A finales del año 2014, La Sociedad General Inmobiliaria de España, S.A acordó la adquisición de la parcela situada en la Calle Antonio López 109-111, con la intención de construir y explotar en ella un Centro Comercial, condicionando la compra a que estuviese aprobada la ordenación urbanística necesaria para ejecutar el centro proyectado.

Con fecha 21 de mayo de 2015, LSGIE presentó una Declaración Responsable ante el Ayuntamiento de Madrid para la construcción del Centro Comercial.

Alzado Calle Antonio Lopez

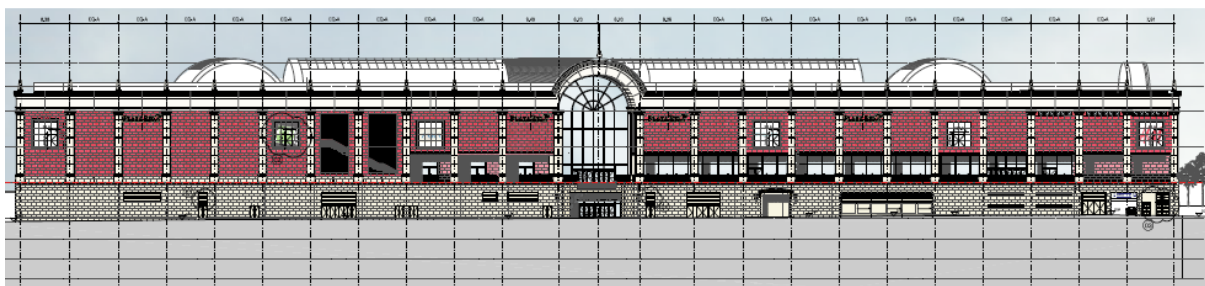
La primera y muy importante era que no se cumple la directriz del Plan Especial del Río Manzanares y la propia del Plan Especial, al no existir continuidad del eje viario transversal a la Calle Matilde Gayo, ni se mantiene la visual desde esa calle al río, al estar configurado este eje peatonal como una parte del edificio proyectado, cerrado en las fachadas y en la cubierta.

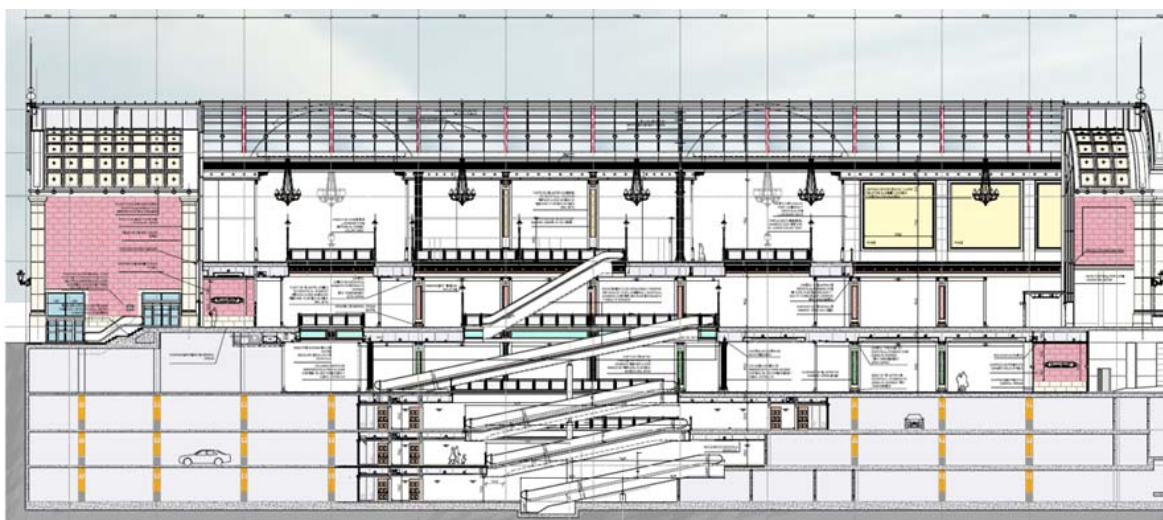
Se incumplía el art. 4 del Plan Especial que dispone que la continuidad de la Calle Matilde Gayo tendrá una anchura mínima 12 metros, a fin de asegurar la continuidad de su recorrido peatonal hasta la Avenida del Manzanares y que deberá ocupar el 100 por cien de su superficie en la planta inferior. En este espacio aparecen huecos de iluminación del sótano, escaleras mecánicas de comunicación del centro comercial, y terrazas de los futuros locales del centro comercial, dejando en la mayoría del recorrido anchuras de paso bastante inferiores a 12 m. (unos 5,50 m - 4,00m, etc.).

Sección Longitudinal y planta del paso peatonal en el que se aprecia la composición de elementos que se sitúan obstaculizando el paso de los 12 metros, y estableciendo una cubrición total mismo

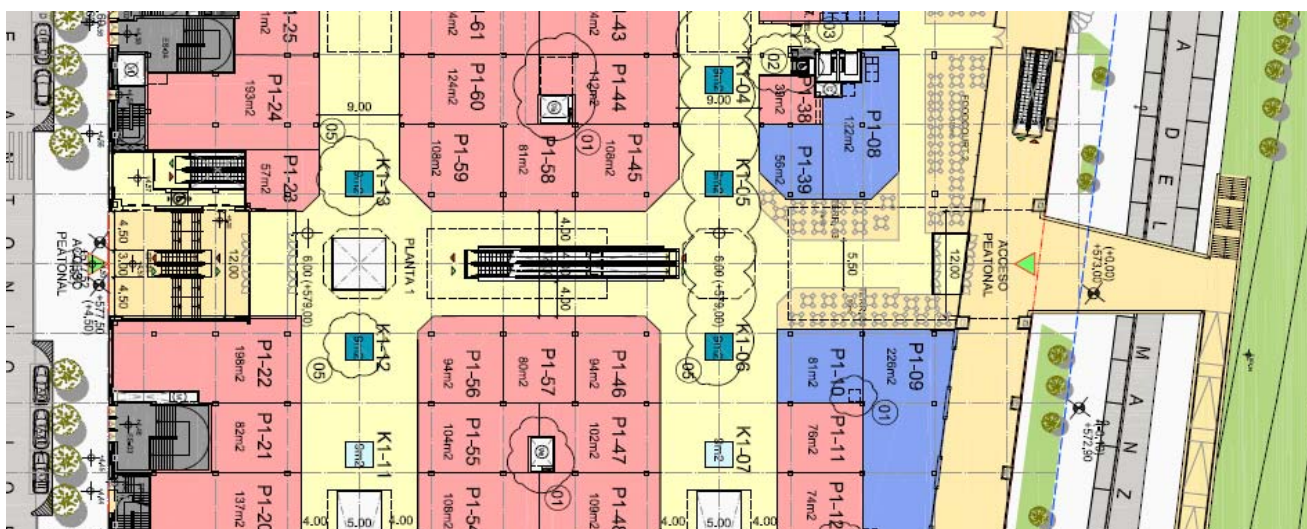
También se incumplía el art 4 del Plan Especial en plantas superiores a la baja en cuanto a la limitación del 35 % de ocupación de su superficie ya que la exigencia del Art 4 fija una ocupación máxima del 35% de superficie en las diferentes plantas superiores, de manera que asegure la conexión entre los volúmenes edificatorios que queden situados a ambos lados del eje peatonal, pero establece que no haya ninguna edificación sobre el 65% de la superficie restante de este espacio. En el proyecto presentado el paso peatonal está cubierto en su totalidad con una cubierta ciega en sus extremos y acristalada en el resto, que no es más que una opción constructiva elegida por la propiedad para rematar la cubierta del edificio. Esta cubierta supone una ocupación en el sentido establecido en las Normas Urbanísticas del Plan General (Art.6.4.4), por tanto está ocupando el 100%.
